改善箇所説明図

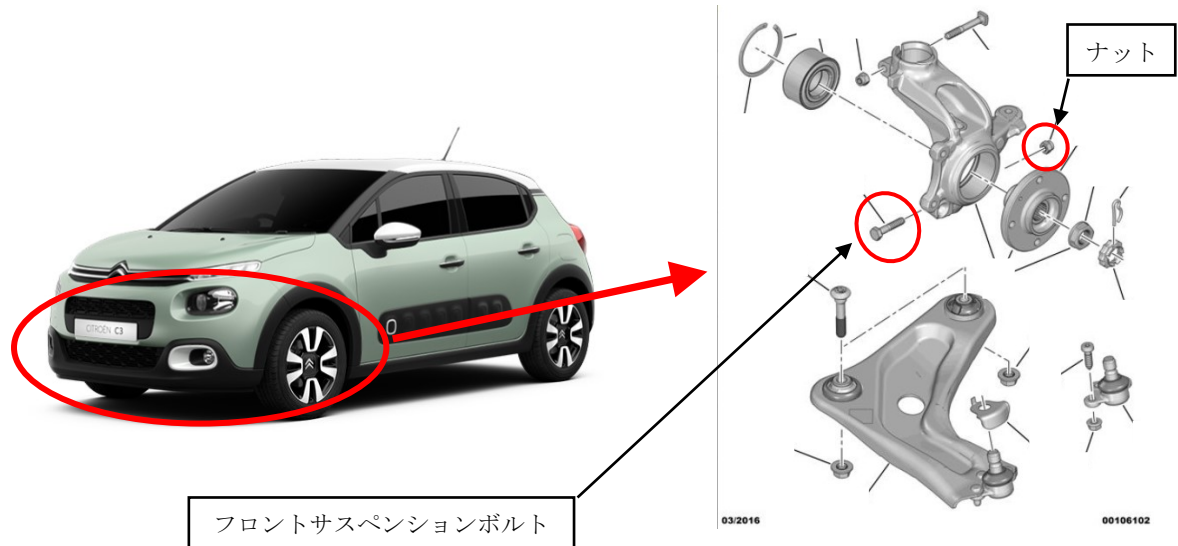
不具合の内容

フロントサスペンションにおいて、ロアアームボールジョイント組付け工程の管理が不適切なため、ロアアームボールジョイントのボルトが適切に締め付けられていないものがある。そのため、使用過程において当該ボルトが脱落し、走行安定性が損なわれ、最悪の場合、ハンドル操作が困難となるおそれがある。

全車両、左右のロアアームボールジョイント組付けボルトとナットを新品に交換し、規定トルクで締め付ける。

運転席側ドアロックストライカー下側の固定ボルトの頭に白ペイントを塗る。
